COMMISSION ROYALE DES MONUMENTS ET DES SITES
KONINKLIJKE COMMISSIE VOOR MONUMENTEN EN LANDSCHAPPEN

N/Réf. :	FRT10003_699_PUN	FOREST. Eglise Saint Denis
Gest. :	AA/GM/AE	(= classée comme monument)
V/Réf. :	2322-0001/18/2022-075PU	PERMIS UNIQUE : restauration des façades, révision des toitures,
NOVA :	07/PFU/1831695	fermeture du narthex, interventions sur le mobilier, les oeuvres d'art et les techniques spéciales
		Demande de BUP – DPC du 14/10/2022

Avis conforme de la CRMS

Extraits dossier de permis © Origin

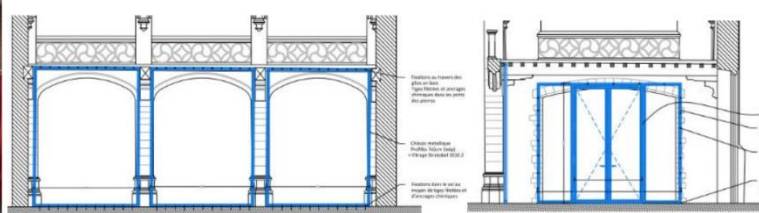
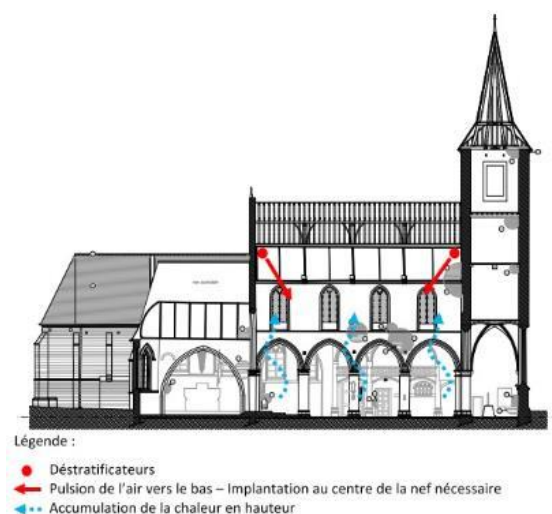
Comme déjà formulé en 1998 et, en 2016, dans la demande d'avis de principe et, la CRMS souscrit au principe de la nouvelle fermeture. Mais elle estime que le projet d'exécution présenté est toujours trop impactant et aura un impact visuel trop important. Au niveau des trois arcs, les cadres métalliques noirs viennent 'couper' la lecture des colonnes tandis que du côté chapelle, le cadre 'coupe' la lecture des piédroits harpés et de la voûte.

La CRMS rend donc un avis favorable sur le principe de fermeture mais demande de formuler une nouvelle proposition plus subtile, légère et discrète (transparence), à soumettre à l'approbation de la DPC, et estime que la prise en compte des points suivants permettra d'y aboutir :

- Se décaler/se mettre en retrait franc des murs et colonnes (le principe de « box in the box »), tant pour des raisons de réversibilité que pour des raisons d'entretien (colonnes anciennes et nouvelles cloisons) que pour des raisons de lecture de l'intervention et de gestion des détails ;
- Renoncer à une structure à gros cadre et supprimer au maximum toutes les divisions / cadres : opter partout où c'est possible pour des cloisons vitrées aux verres bords à bord sans structure apparentes ;
- Ne pas assortir la nouvelle cloison de nouvelles tentures dont l'esthétique finale sera contraire aux intentions du projet. Dans le cas où des mesures devraient être envisagées pour minimiser l'impact acoustique, celles-ci devront être définies en temps utile ainsi que leur intégration et faire l'objet d'une demande spécifique.

- Pour la fermeture du narthex, soumettre à l'approbation de la DPC une nouvelle proposition, plus subtile, légère et discrète (transparence), pour un impact visuel minime, respectant les points suivants

- ✓ Se décaler/se mettre en retrait franc des murs et colonnes (le principe de « box in the box ») ;
 - ✓ Renoncer à une structure à gros cadre et supprimer au maximum toutes les divisions / cadres ;

- ✓ Opter partout où c'est possible pour des cloisons vitrées aux verres bords à bord sans structure apparentes ;
 - ✓ Ne pas assortir la nouvelle cloison de nouvelles tentures ;

- ✓ Dans le cas où des mesures seraient à envisager pour minimiser l'impact acoustique, celles-ci devront être définies précisément ainsi que leur intégration dans le bâtiment et faire l'objet d'une demande spécifique.
